ATTO N. DD 4107 **DEL 22/07/2025**

DETERMINAZIONE DIRIGENZIALE

OGGETTO: MODIFICA NON SOSTANZIALE DELLA D.D. N. 1326 del 22/04/2020 E S.M.I.

SOCIETA': Cumiana Gomme Group s.r.l.
SEDE LEGALE: s.p. Cumiana – Piscina, 17 - 10040 Cumiana
SEDE OPERATIVA: via Sicilia, 10 - 10036 Settimo t.se
P. IVA: 10199930016 POS. N. 017655

TIPO DI POZZETTOPER PRELIEVO CAMPIONI AI SENSI DEL DECRETO LEGISLATIVO 03/04/2006 n. 152

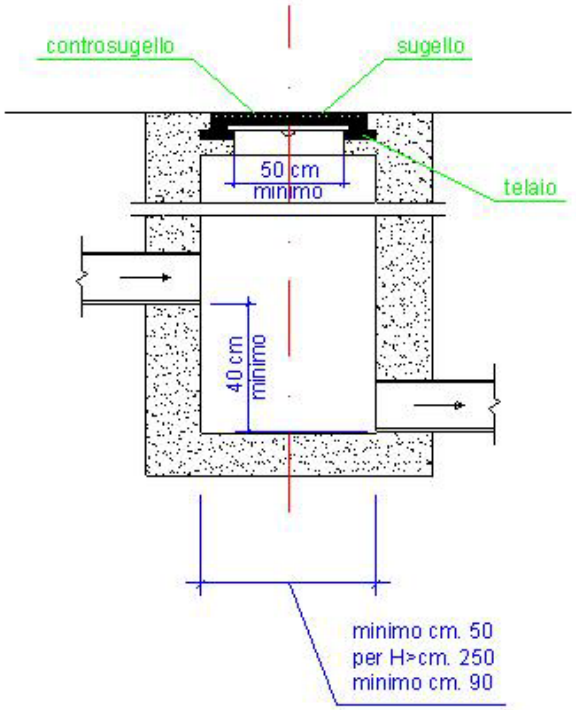
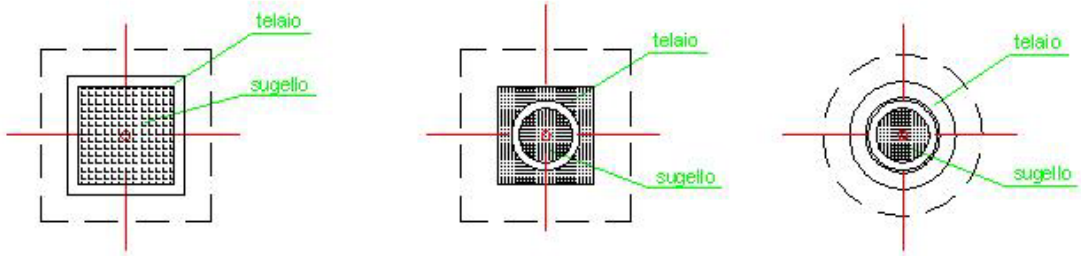
È obbligo del GI mantenere in perfette condizioni di efficienza e di accessibilità, per l'intera durata della presente autorizzazione, un punto di prelievo di campioni di controllo della qualità sullo scarico, in conformità al modello di cui al Suballegato A2 del presente allegato. Potranno essere adottate soluzioni tecniche diverse purché consentano l'esercizio dell'attività di controllo. Tale punto di ispezione dovrà risultare l'ultimo accessibile prima della confluenza dello scarico in rete fognaria.

Il pozzetto a pianta quadrata o circolare dovrà essere perfettamente impermeabile ed avere le seguenti caratteristiche:

a)- l'ubicazione del pozzetto di prelievo deve essere sullo scarico a valle dell'ultima immissione;

b)- il chiusino di accesso deve avere un diametro di cm 50 se circolare e dimensioni 50x50 se quadrato e deve essere dotato di doppio suggello;

c)- il dislivello tra il fondo della tubazione affluente e il fondo della tubazione effluente non deve essere inferiore a cm 40;

d)- le dimensioni interne non devono essere inferiori a cm 50 di diametro se circolari o a cm 50x50 se quadrato;

e)- per profondità superiori a m. 2,5 (misurate dal fondo del pozzetto al piano di accesso) si dovrà realizzare un pozzetto accessibile con diametro minimo di cm 90.
